灰色：女川2号炉の記載のうち、BWR固有の設備や対応手段であり、泊3号炉と比較対象とならない記載内容

赤字：設備、運用又は体制の相違 (設計方針の相違)
 青字：記載箇所又は記載内容の相違 (記載方針の相違)
 緑字：記載表現、設備名称の相違 (実質的な相違なし)

泊発電所3号炉 SA基準適合性 比較表

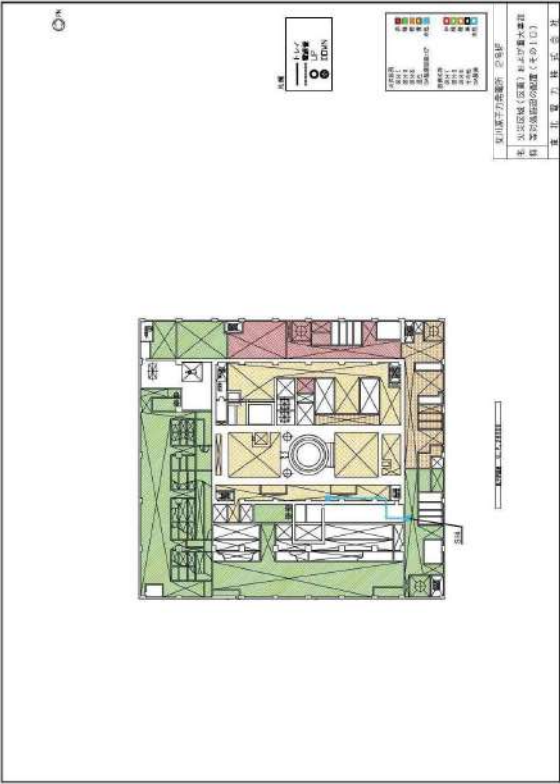
大飯発電所3/4号炉	女川原子力発電所2号炉	泊発電所3号炉	相違理由
	 <p data-bbox="824 962 1093 981">図49-18 2号炉原子炉建屋 地上中2階</p>		<p data-bbox="1843 145 1906 164">【女川】</p> <p data-bbox="1843 172 1962 191">設置場所の相違</p> <ul data-bbox="1843 199 2157 311" style="list-style-type: none"> ・プラント設備の配置場所が異なるためであり、重大事故等対処設備の電路が分離された設計である点において同等である。

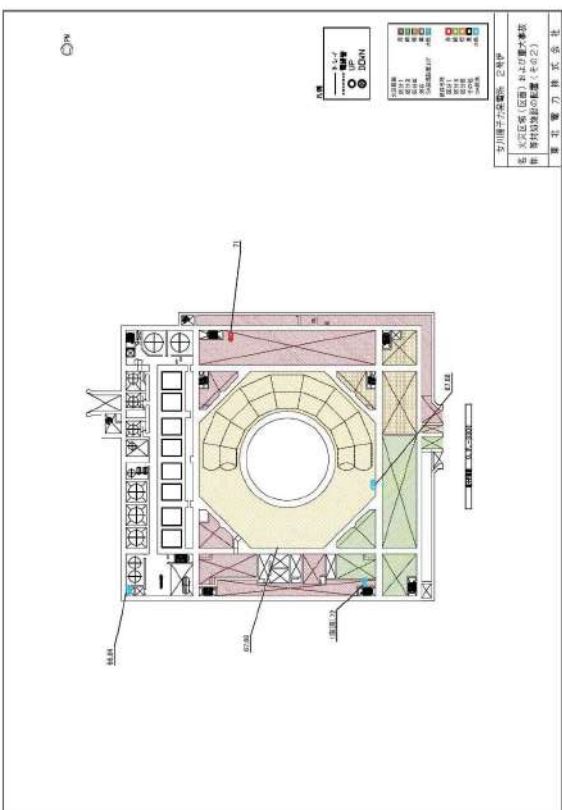
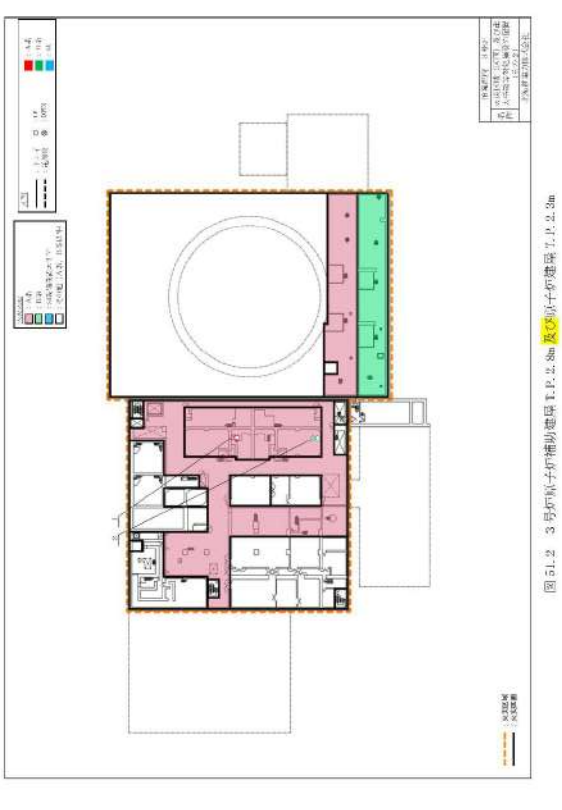
大飯発電所3/4号炉	女川原子力発電所2号炉	泊発電所3号炉	相違理由
	 <p>図51-1 2号炉原子炉建屋 地下3階</p>	 <p>図51.1 3号炉原子炉補助建屋 T.P. -1.7m</p>	<p>【大飯】 記載表現の相違 (女川審査実績の反映)</p> <p>【女川】 設置場所の相違</p> <ul style="list-style-type: none"> ・プラント設備の配置場所が異なるためであり、重大事故等対処設備の電路が分離された設計である点において同等である。
